愛媛県環境影響評価審査会（第2回）

松山市新南クリーンセンター整備事業環境影響評価準備書（2回目）

前回の環境影響評価審査会に係る委員等意見に対する事業者の見解について

土壤汚染状況 詳細図(第1・2期)

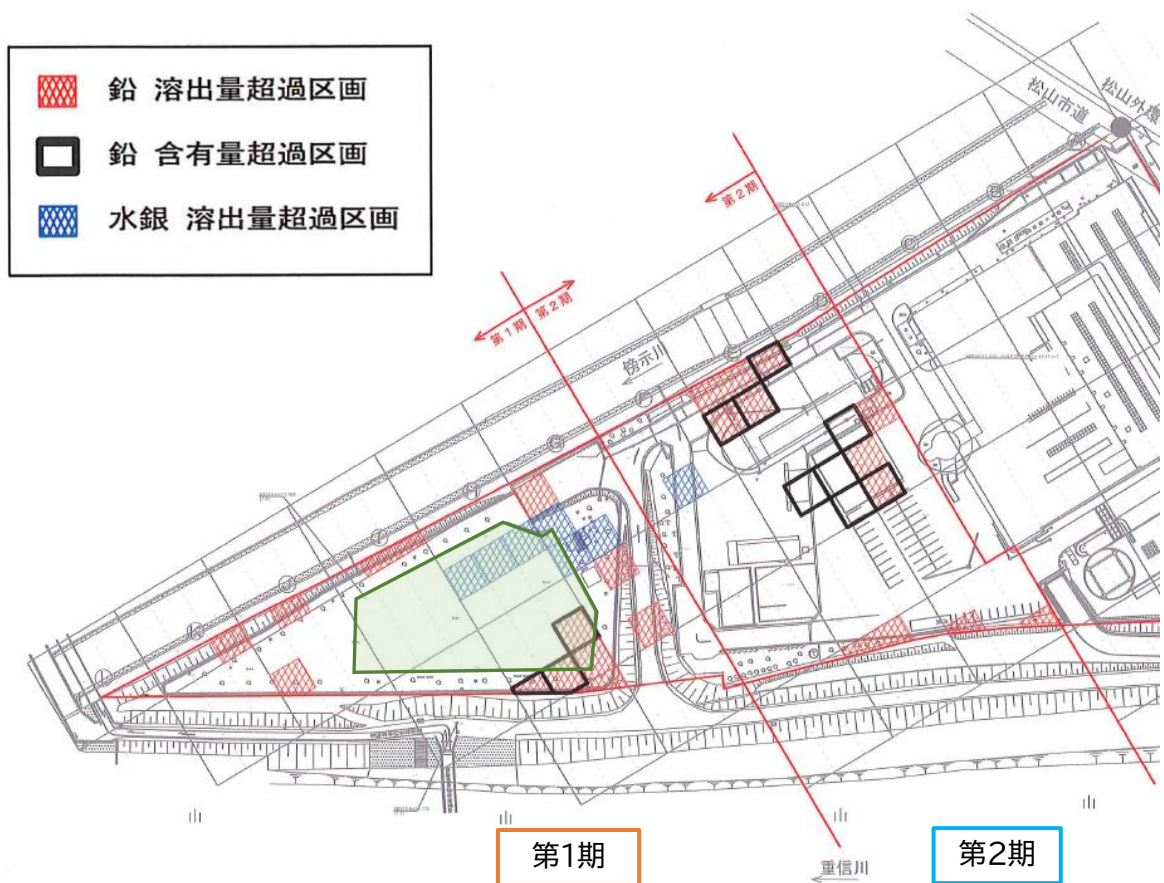
5	市民のごみの分別に対する意識向上が重要であるため、新施設には見学スペースなどを設けるなど啓発施設としても活用することを検討し、対応方針を説明すること。	市有施設である『まつやま Re・再来館』において環境啓発を実施していることから、新施設では、ごみ処理施設の特徴や機能等に焦点を当てて、その役割や重要性について理解を深められる施設見学コンテンツの設置を検討しています。 これらの環境啓発を通じて、ごみの適正な分別やごみ減量の推進につながるものと考えています。
6	現施設の敷地において確認された土壤汚染について、データを資料に取りまとめ提示すること。	参考資料として提出させていただきます。
7	洪水、液状化などが発生するおそれがある場所でもあるので、汚染土壤が流れ出すことのないよう対策を検討し、対応方針を説明すること。	令和9年度には、市が事前に土壤汚染を撤去する対策を実施し、大部分の区域解除を目指す方針としています。 ただし、事業者が建築する際に汚染土壤を撤去することが効率的な区域は、事業者が対策を行うことも検討しています。
8	新施設の整備にあたっては、原風景を守るため、ビオトープの設置など、従来からの自然環境を生かしつつ、周辺のサイクリングロード等とも調和した施設となるよう、検討し、対応方針を説明すること。	本事業の実施にあたっては、工事中における濁水対策や施設排水の下水放流を通じて重信川の河川生態系の保全を図るほか、場内緑化の実施等の対応を図ることにより、重信川を中心とした新施設周辺の自然環境との調和に配慮します。 また、騒音や悪臭等の施設周辺への環境負荷の低減にも十分配慮し、サイクリングロードや重信川及びその周

新南クリーンセンター整備のため、新施設建設予定地の土壌汚染調査を実施しています。第2期調査範囲の調査区画44カ所のうち16カ所で基準値を超える鉛と水銀が検出されました。

含有量基準値を超えた区画に、安全対策を実施しました。基準値超過の原因は、第1期調査と同じく過去にごみ焼却施設があり、焼却灰の保管や運搬時に飛散など当時の影響が考えられます。

物質	超過箇所数	分析結果	基準値
(1)含有量	鉛	8	200～810mg/kg	150mg/kg
(2)溶出量	鉛	11※	0.011～0.066mg/L	0.010 mg/L
(3)溶出量	水銀	1	0.010 mg/L	0.0005 mg/L

基準値超過箇所の深度方向を詳しく調査し、土壤汚染対策法に基づき、基準値を超過した土壤の拡大防止や除去など適切な対策を実施します。
